**AUTOSTRADA DELLA CISA A15
RACCORDO AUTOSTRADALE A15/A22
CORRIDOIO PLURIMODALE TIRRENO-BRENNERO
RACCORDO AUTOSTRADALE FRA L' AUTOSTRADA DELLA CISA-FONTEVIVO (PR)
E L' AUTOSTRADA DEL BRENNERO-NOGAROLE ROCCA (VR). I LOTTO.**

PROGETTO ESECUTIVO

**RELAZIONE DI ATTESTAZIONE DI RISPONDENZA AL
PROGETTO DEFINITIVO E ALLE RELATIVE PRESCRIZIONI
ALLEGATO 5 - PRESCRIZIONI CIPE - CONSORZIO DI BONIFICA PARMENSE**

Figura 1– Immagine rappresentativa della Carta con localizzazione delle prescrizioni Consorzio di Bonifica Parmense

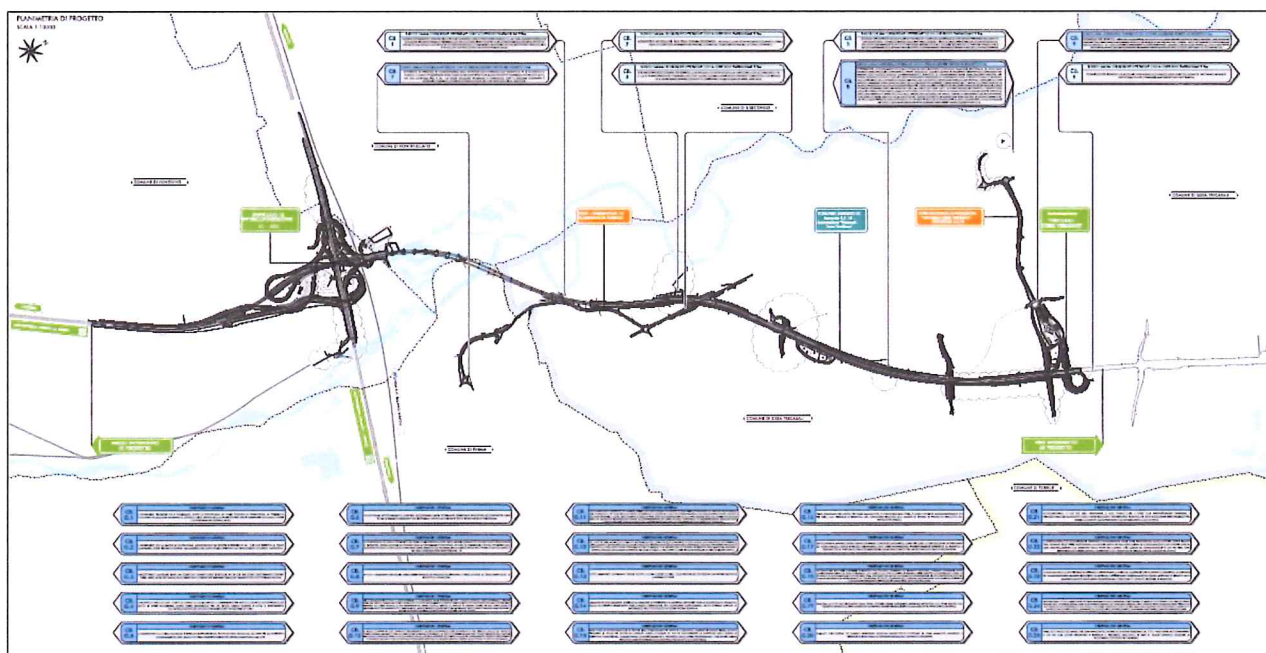
Al fine di avere immediata rispondenza dei canali a cui fanno riferimento le richieste è stata redatta una specifica planimetria su cui è riportata l'ubicazione delle stesse, più precisamente:
